Parc éolien en mer au large de Saint-Nazaire (Parc du Banc de Guérande) et raccordement au réseau électrique (RTE)

**Précisions suite à l'avis de l'Autorité
environnementale**

Juillet 2015

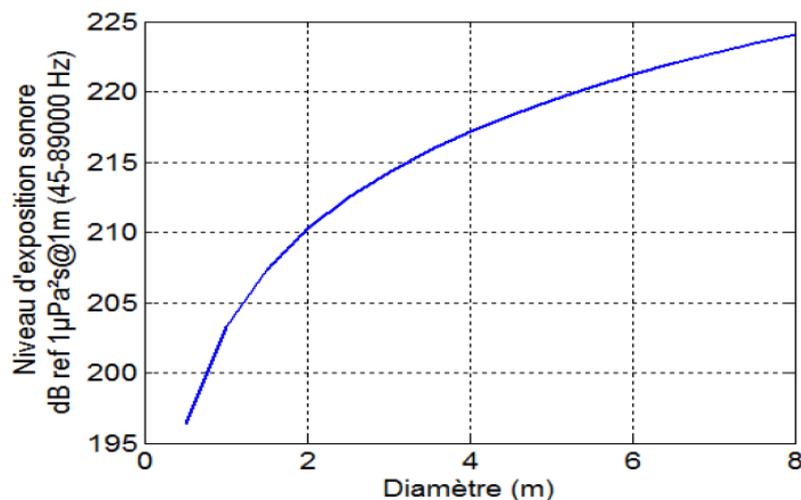
- Selon l'Ae, L'évaluation des incidences Natura 2000 du parc éolien repose sur l'hypothèse de fondations enfoncées de 20 mètres. La valeur retenue pour le bruit émis sous l'eau par le battage de monopieux est de 222 dB ref 1μPa²s@1m (l'usage de cette unité dans le dossier Natura 2000 indique que c'est une valeur de SEL). Ces valeurs seraient à rapprocher de celles mentionnées dans les autres documents du dossier (cf.supra) : fondations enfoncées sur 25 mètres, bruit du battage sur un substrat graveleux mesuré à North Hoyle à hauteur de 260 dB re 1μPa @1m pour des pieux de 4 mètres de diamètre. »

« L'Ae recommande d'harmoniser, entre l'étude d'impact et le dossier Natura 2000, les dimensions caractéristiques du projet servant à évaluer ses impacts acoustiques. »

Compléments et précisions :

Ce sujet concerne particulièrement PBG.

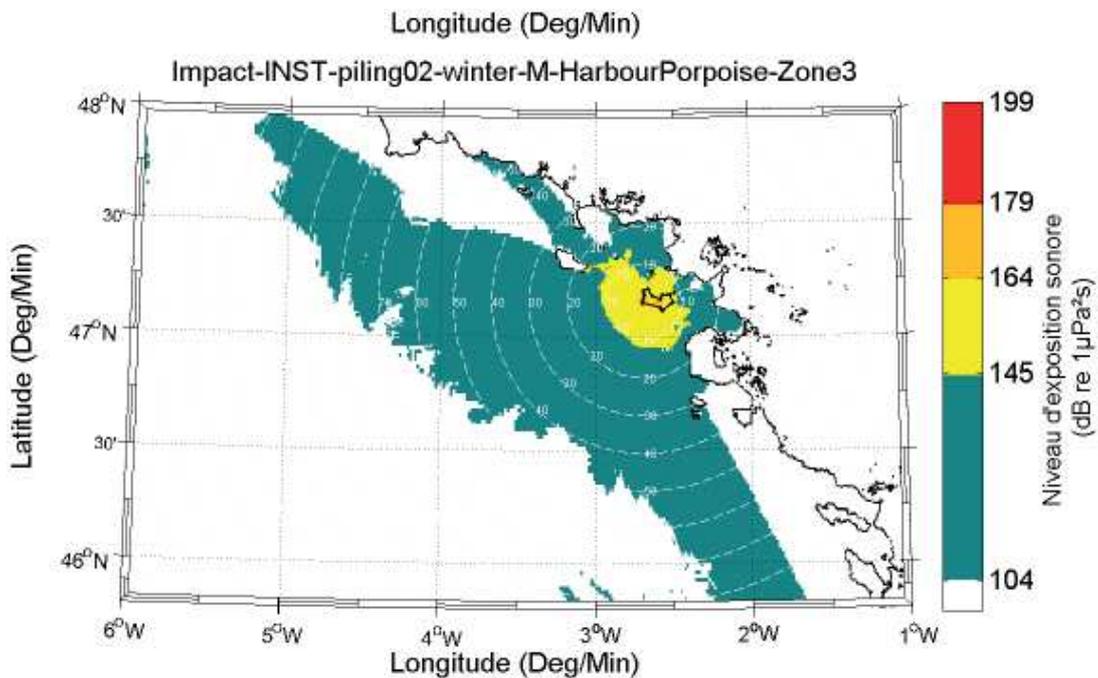
Le rayon dans lequel des pertes d'audition permanentes des mammifères marins entraînant une réduction de leur espérance de vie lors d'une exposition au bruit de battage pendant une seconde est de 2,2 km pour le Marsouin commun, 1,4 km pour le Phoque gris et 140 mètres pour le grand Dauphin. La zone de modification comportementale du Marsouin commun est de 13,2 km. Elle est portée à 20,5 km lors du battage simultané de deux pieux (et la figure 11 montre que le secteur où le bruit sera perceptible par le Marsouin commun s'étend du sud du Finistère à l'estuaire de la Gironde).

Moyennant l'ensemble de ces mesures, le dossier estime que l'impact résiduel est « non significatif ». L'Ae souligne que cette conclusion repose sur une application concomitante, adéquate et réussie de l'ensemble de ces mesures.

Figure 12 : exemples de deux types de barrières anti-bruit (gonflable à gauche, télescopique à droite) (source : fascicule B1, annexe n°7)

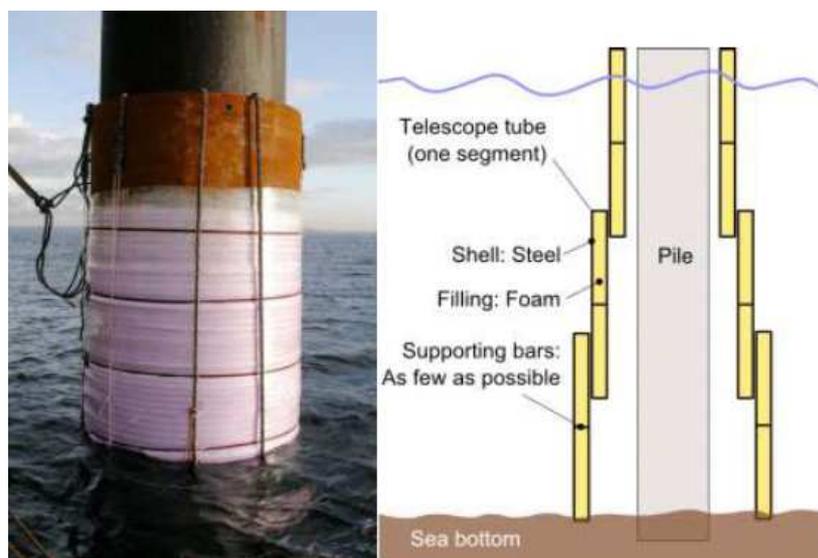
Sous ces conditions, le bruit ainsi géré produira effectivement moins d'impacts, notamment sur les mammifères marins étudiés. En revanche, l'incertitude existante sur l'effet de bruits très violents sur de nombreuses espèces, dont la capacité de fuite n'est pas suffisante pour se mettre à l'abri, justifie que le maître d'ouvrage a recherché des moyens d'atténuer à la source le bruit émis. Deux techniques sont présentées avant d'être écartées : le recours à un rideau de bulles (abattement du bruit pouvant atteindre 18 dB), écarté en raison des courants marins, ou le recours à une barrière anti-bruit (gonflable, ou télescopique remplie de mousse. L'abattement du bruit peut atteindre 20 dB).

Le dossier écarte ces techniques en précisant : « Ces dispositifs sont à étudier, mais pour l'instant leur efficacité, et surtout leur viabilité économique, restent à prouver (Dolman & Simmonds, 2010). Pour l'heure, il convient d'axer les efforts sur l'utilisation des techniques les moins bruyantes, à défaut de réelles solutions pour diminuer le bruit généré ».

Concernant la question de l'Ae, la littérature cite différentes méthodes et notamment la création d'un rideau de bulles autour de l'éolienne (Würsig et al., 2000 ; Gordon et al., 2007). Cette technique consiste à créer un « mur » de bulles autour du pilier de l'éolienne à partir du substrat. Cette technique peut s'avérer efficace et diminuer les émissions sonores de l'ordre de 6 à 18 dB. Elle est utilisable indépendamment du type de fondation. Toutefois, elle est difficile à mettre en œuvre dès que les conditions d'agitation et de courant sont trop importantes, ce qui est le cas sur le site de Saint Nazaire.
